Bürgerinitiative
Umwelt Neuhof
Natur. Mensch. Lebensraum.

Hessisches Ministerium für Landwirtschaft und Umwelt, Weinbau, Forsten, Jagd und Heimat (HMLU)
Referat III1
Mainzer Straße 80
65189 Wiesbaden

16. Juni 2025

die Bürgerinitiative Umwelt Neuhof – Natur. Mensch. Lebensraum. – e.V. (im Folgenden „**BI Umwelt Neuhof**“) nimmt hiermit entsprechend der Bekanntmachung im Staatsanzeiger für das Land Hessen v. 02.12.2024 zu den Auslegungsunterlagen „Die wichtigen Fragen der Gewässerbewirtschaftung in der Flussgebietseinheit Weser – Anhörungsdokument 2024“ für den 4. Bewirtschaftungszyklus (2027-2033) sowie „Zeitplan, Arbeitsprogramm und Anhörungsmaßnahmen zur Erstellung des Bewirtschaftungsplans 2027 bis 2033 in der Flussgebietseinheit Weser – Anhörungsdokument 2024“ Stellung:

Abbildung 2: Festlegungen des Regionalplans Nordhessen 2009

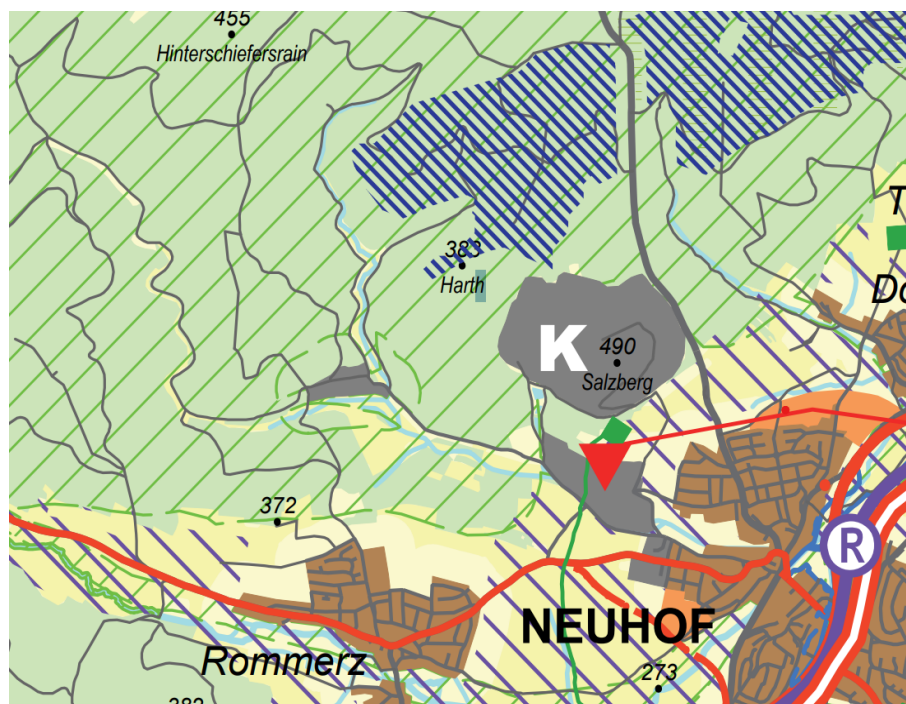
- aa. Der derzeit gültige Regionalplan Nordhessen 2009 legt nämlich für nahezu das gesamte Umfeld der Halde und des Betriebsgeländes ein Vorranggebiet für die Forstwirtschaft fest. Waldflächen, die als Vorranggebiete für die Forstwirtschaft festgelegt sind, sollen dauerhaft bewaldet und in ihrem Funktionszusammenhang erhalten bleiben. Zur Veranschaulichung verweisen wir auf den nachstehenden Auszug aus dem Regionalplan Nordhessen 2009

Vorranggebiete sind Gebiete, die für bestimmte raumbedeutsame Funktionen oder Nutzungen vorgesehen sind und andere raumbedeutsame Funktionen oder Nutzungen in diesem Gebiet ausschließen, soweit diese mit den vorrangigen Funktionen oder Nutzungen nicht vereinbar sind (§ 7 Abs. 3 Satz 1 Nr. 1 ROG). Andere raumbedeutsame Nutzungen und Funktionen sind ausgeschlossen, wenn ein Nutzungskonflikt besteht. Aufgrund dieser strikten innergebietlichen Ausschlusswirkung gegenüber unvereinbaren Funktionen und Nutzungen handelt es sich bei Vorranggebieten um Ziele der Raumordnung i.S.d. § 3 Abs. 1 Nr. 2 ROG (*BT-Drs. 13/6392, S. 84; BVerwG, Urt. v. 07.12.2023 – 4 CN 5.22 – juris Rn. 22; Grotefels, in: Kment, ROG, 1. Aufl. 2019, § 7 Rn. 54*). Bei einer Abdeckung der Halde, vor allem einer Dickschichtabdeckung, müssten zwangsläufig Flächen außerhalb des Betriebsgeländes und damit als Vorranggebiete für die Forstwirtschaft festgelegte Flächen in Anspruch genommen werden. Dies würde jedoch der Vorrangnutzung („Forstwirtschaft“) widersprechen und einen Verstoß gegen die Ziele der Raumordnung darstellen. Dem ist bereits auf der Ebene des wasserwirtschaftlichen Maßnahmenprogramms Rechnung zu tragen.

- bb. Darüber hinaus gibt es im Südosten der Halde auch Flächen, die als Vorranggebiete für die Landwirtschaft festgelegt sind. Auch hiermit wäre eine Inanspruchnahme als Fläche für die Haldenabdeckung nicht vereinbar.
- cc. Im Norden befinden sich zudem als Vorranggebiet für Windenergie festgelegte Flächen. Eine Inanspruchnahme dieser Flächen als Fläche für die Haldenabdeckung würde daher ebenfalls einen Verstoß gegen die Ziele der Raumordnung widersprechen.
- c. Die BI Umwelt Neuhof weist darauf hin, dass eine Zielabweichungsentscheidung ausscheidet. Bei einer Maßnahmenumsetzung außerhalb des gezäunten Betriebsgeländes müsste großflächig von festgelegten Vorranggebieten abgewichen werden. Hierdurch sind die sog. Grundzüge der Planung i.S.d. § 6 Abs.

Abbildung 17: Einbauschelben Sektor 3, Variante 1

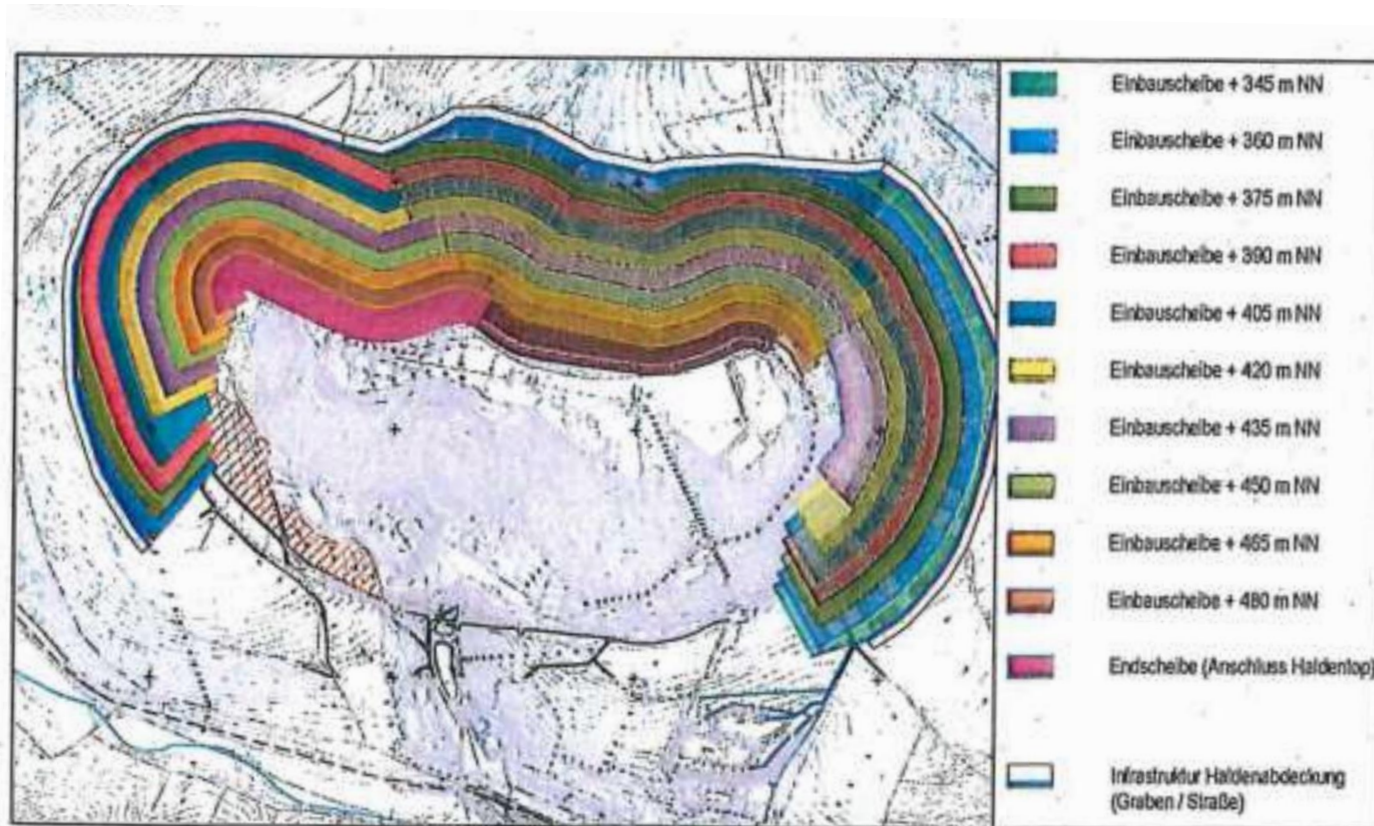
Quelle: K+S-
Machbarkeitsstudie 2021,
Seite 38 (Variante 1) –
Einbauschelben 1, 2 und 3:
 $12+25+19 = 56$ Mio. Tonnen
**=> Ansicht im Jahr 2092 (bei
Baubeginn 2025)**
**im „Best Case“ ca. 35 – 40 %
Abdeckung**
